Milieu-effecten nieuwe winning Kruisland op KRW-beoordeling grondwaterkwantiteit

20 oktober 2024

Aanleiding

Beoordeling Zand Maas

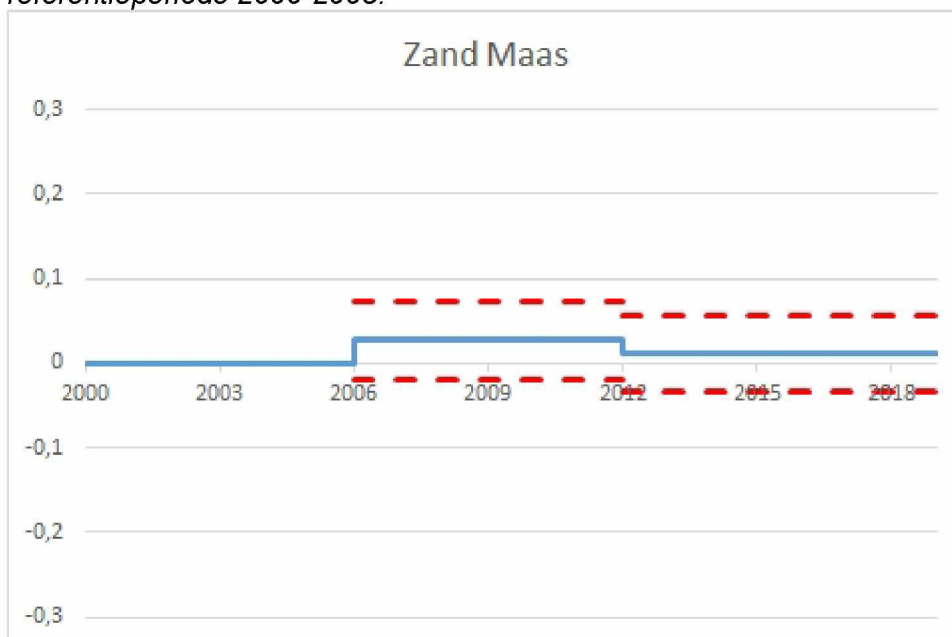
'Binnen Zand Maas is geen significante stijghoogteverandering ten opzichte van de referentieperiode 2000-2005.'

De beoordeling voor het grondwaterlichaam Zand Maas is gebaseerd op meetreeksen van 31 meetpunten. Van deze 31 vertoonde er één een significante verhoging en twee een significante verlaging. Eén van deze dalende trends is te verklaren door de toename van de grondwaterwinning Luyksgestel. In de andere 28 is er geen significante verandering vastgesteld.

Invloed van de onttrekking op de meest kritische buis.

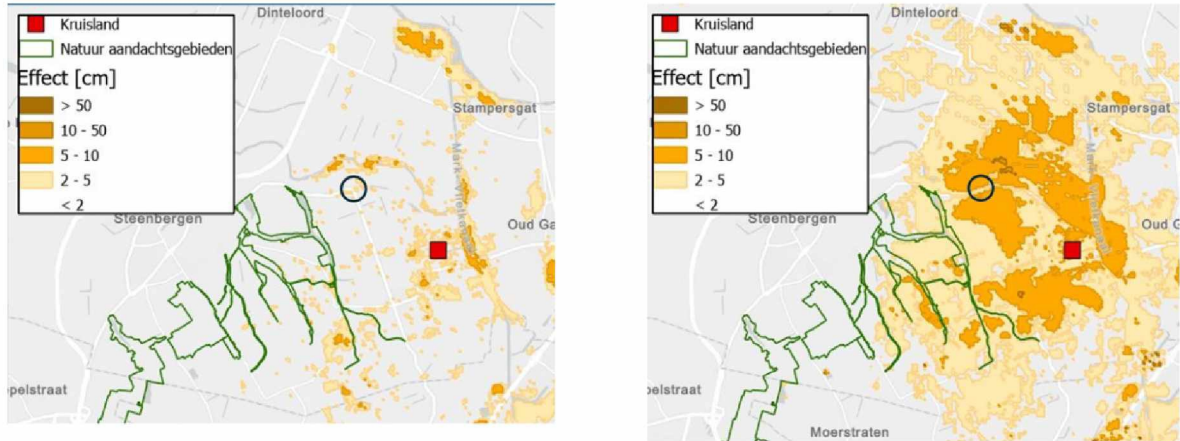
Het moge duidelijk zijn dat de aandacht dan eerst uitgaat naar B43G0390. Met een model is de verwachte invloed op GHG (links) en GLG (rechts) berekend.

Op het oog schat ik dat bij de GHG op hooguit een paar centimeter, bij de GLG 5 cm of iets meer. Laat ik aannemen dat het jaargemiddeld om 5 cm gaat. Qua stijghoogte in het bempompte pakket (Oosterhout) ziet het beeld er wat anders uit. Bij het verlagingenbeeld staat geen schaal aanduiding, en ook de berekende verlaging is moeilijk te kwantificeren, maar op het oog lijkt om een berekende verlaging van ca. 30 cm te gaan.

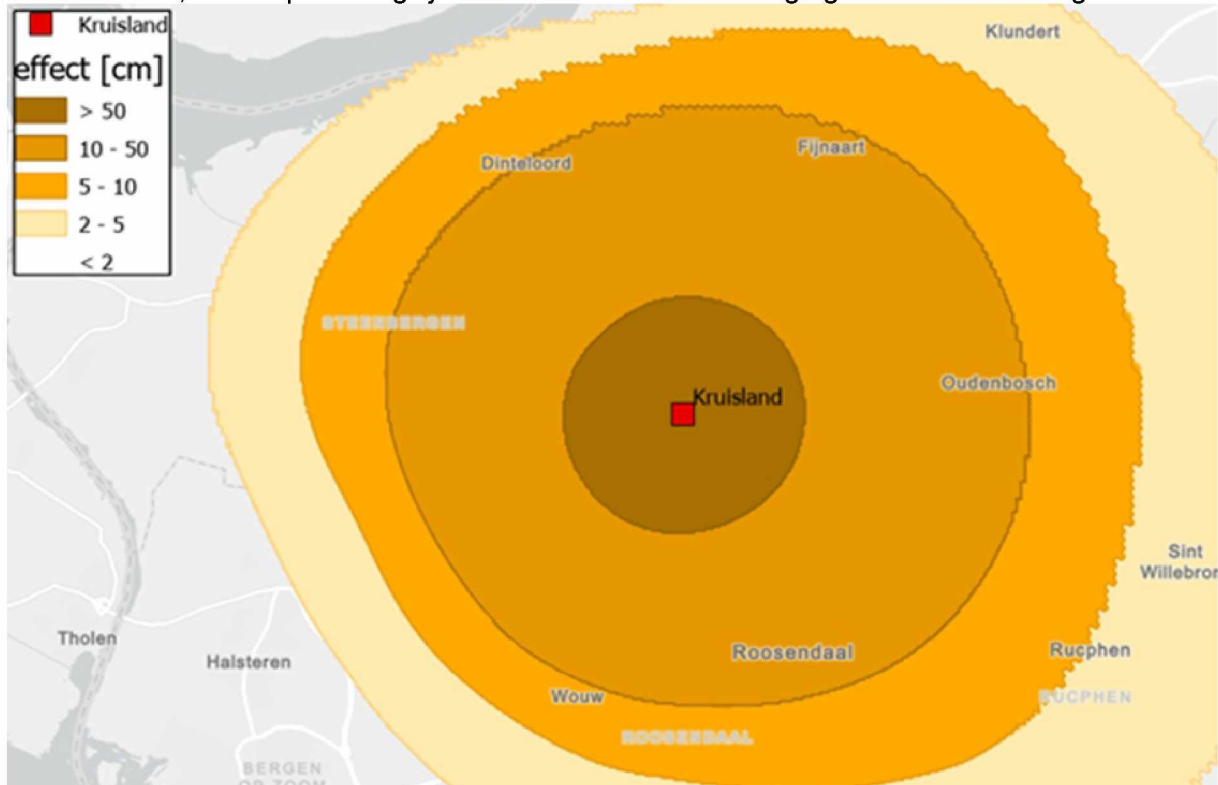
Het beschouwde filter ligt op 7 m-NAP. Dat is in de bovenkant van de Peize Waalre zanden (zie fig 7.1 van het MER). Dat is dus in het eerste watervoerend pakket. Zowel tussen het filter en het freatisch water als tussen het filter en de onttrekking zitten weerstandbiedende lagen. Het MER noemt geen weerstandswaarden, maar ik schat in dat de weerstand van de Oosterhoutklei groter is dan die van de erboven liggende lagen. Op basis hiervan schat ik in

dat de jaargemiddelde verlaging ter plaatse van het KRW-filter ca. 10 cm zal bedragen (tussen 5 en 30 cm, dichterbij de 5).

Figuren 9.8 en 9.9. bevestigen dat de weerstand van de Oosterhoutklei aanzienlijk moet zijn, en die 10 cm waarschijnlijk een overschatting is.

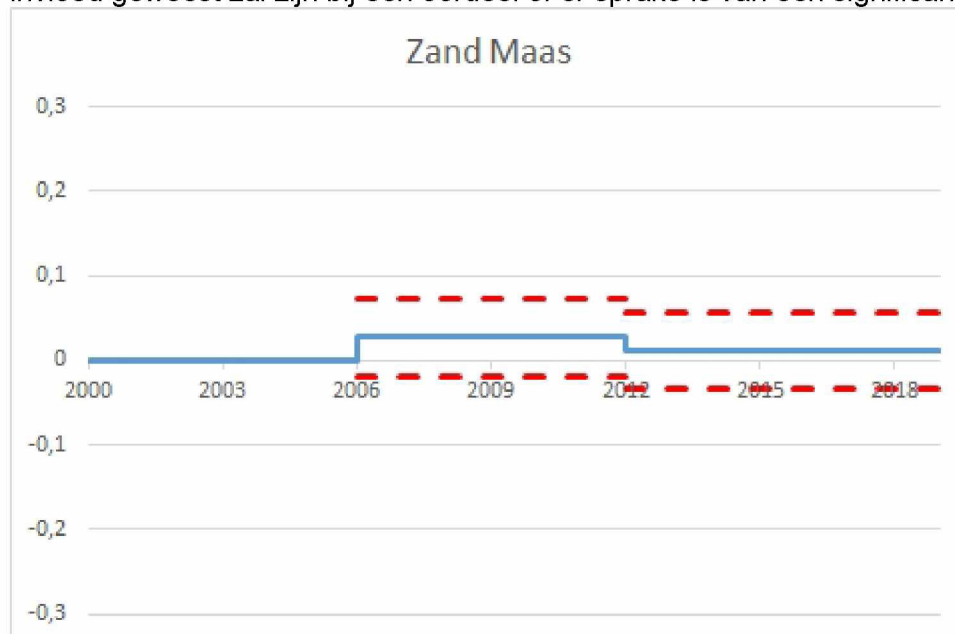
Voor de bepaling van de trend voor het grondwaterlichaam worden de trends van 31 filters gewogen gemiddeld. Ter weging wordt een factor toegepast van 1 gedeeld door de standaardafwijking, zodat de meest nauwkeurig verklaarde reeksen zwaarder doorwegen dan de minder betrouwbare reeksen. Buis B43G0390 heeft een vrij lage verklaarde variantie (55 %), dus ik neem aan dat de buis relatief licht meeweegt. Omdat ik die factor niet ken, ga ik er maar even van uit dat alle 31 buizen even zwaar meewegen. Een structurele verlaging in filter 2 van B43G0390 ter grootte van 0,10 m werkt dan voor 1/31-ste deel door in de bepaling van het hele grondwaterlichaam, ofwel 0,003 m.

In de eerder opgenomen figuur wordt duidelijk dat een verlaging van 3 mm in 2021 niet van invloed geweest zal zijn bij een oordeel of er sprake is van een significante daling.
